Zpráva o činnosti Kontrolního výboru Zastupitelstva města Heřmanův Městec

Program jednání: **Kontrola akce „Rekonstrukce veřejného prostranství v ulici Havlíčkova“**

Vyjádření odboru Správa majetku k zápisu z jednání Kontrolního výboru Zastupitelstva města ze dne 8.6.2020 ve věci kontroly akce „Rekonstrukce veřejného prostranství v ulici Havlíčkova“

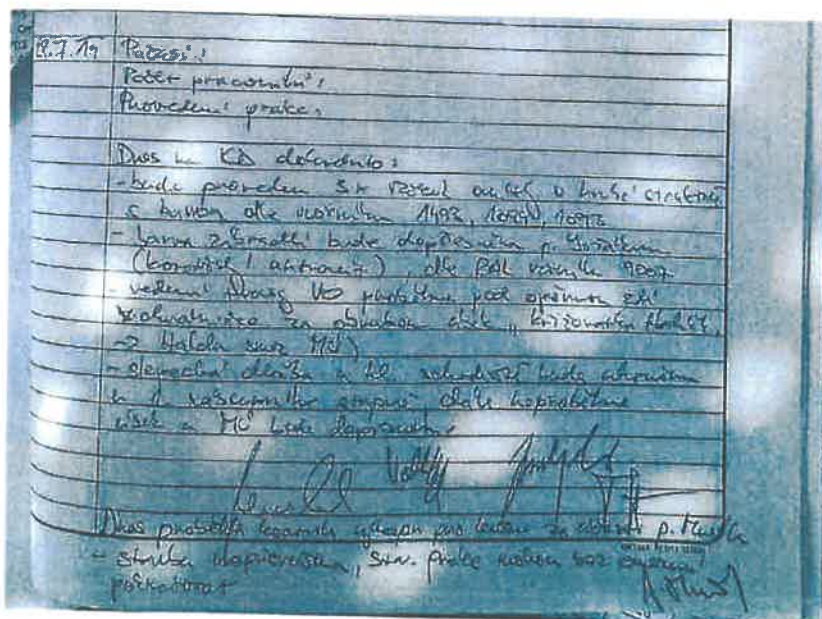
Bod č. 4:

Nahrazení stěrky břizolitovou omítkou bylo schváleno na KD viz zápis níže.
